Naše zn. 7344/2022-SŽ-SSZ-OVZ

## Prodloužení podchodu v ŽST Hořovice

### Vysvětlení zadávací dokumentace – Dodatek č. 2

V předané projektové dokumentaci „1\_001\_SO01-74\_01\_TZ\_text“ je uvedeno:

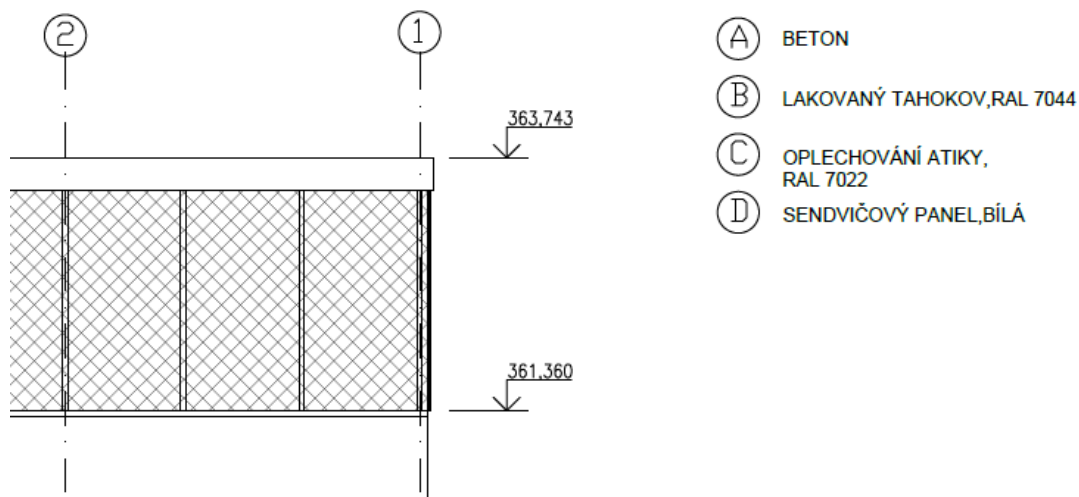
16	R7455206		Opláštění bočních stěn bezpečnostním sklem	M2	229,750	0,00	0,00
			<i>viz příloha PD</i>				
			Opláštění bočních stěn bezpečnostním sklem ESG VSG 88.4, opatřeno síťotiskem				
17	R7455207		Opláštění bočních stěn bezpečnostním sklem - montáž	M2	229,750	0,00	0,00
			<i>viz příloha PD</i>				
			Opláštění bočních stěn bezpečnostním sklem ESG VSG 88.4, opatřeno síťotiskem - montáž				
18	R7455212		Zasklívací lišty, těsnění	M	110,000	0,00	0,00
			<i>viz příloha PD</i>				
			POLOŽKA ZAHRNÚJE VEŠKERÉ PRÁCE, VÝKONY A DODÁVKY NUTNÉ K REALIZACI KOMPLETNÍHO PRVKU/KONSTRUKCE/ČINOSTI DLE PD				
19	R7455213		Spojovací materiál, boční opláštění	SOUBOR	1,000	0,00	0,00
			<i>viz příloha PD</i>				
			POLOŽKA ZAHRNÚJE VEŠKERÉ PRÁCE, VÝKONY A DODÁVKY NUTNÉ K REALIZACI KOMPLETNÍHO PRVKU/KONSTRUKCE/ČINOSTI DLE PD

V předaném soupisu prací je rozpor se zadávací projektovou dokumentací.

Žádáme zadavatele o provedení souladu PD a VV. Žádáme o provedení opravy v položkách 16, 17, 18 a 19. Zároveň žádáme zadavatele o sdělení, v jaké části PD a soupisu prací je zahrnuto „zamezení sedání ptactva“.

Výkaz výměr byl opraven a doplněn.

Zamezení sedání ptactva je dopsáno do TZ v části 1.3.5 a doplněno do výkazu výměr.

V předané zadávací dokumentaci „SO\_01-50-01\_2\_001\_SIT“ je uvedeno:

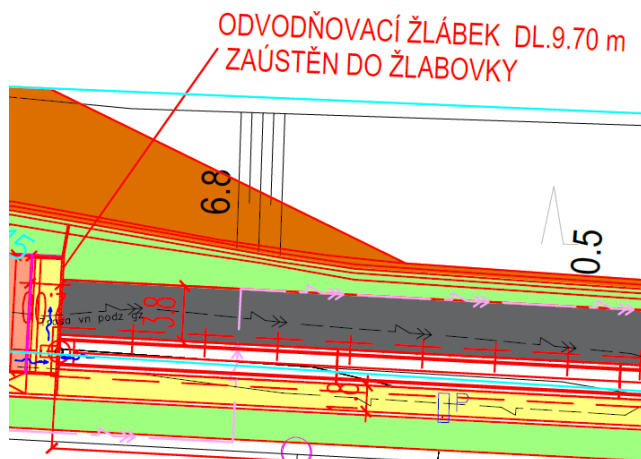
Uvedená položka č. 24 je položka pro ocenění střešního žlabu. V projektové dokumentaci je žlab zakreslen v komunikaci. V technické zprávě v části 4 Odvodnění není o použití odvodňovacího žlabu dl. 9,7 m žádný popis.

**Žádáme zadavatele o doplnění výkresové dokumentace, o detailní řešení žlabu v komunikaci. Zároveň žádáme o opravu položky na systémový žlab v komunikaci pro možnost ocenění.**

Typ a uložení žlabu shodné s typem uvedeným v příloze SO\_01-50-01\_2\_003\_VPR. Položka 24 byla odstraněna a výměra doplněna do pol. 93556.
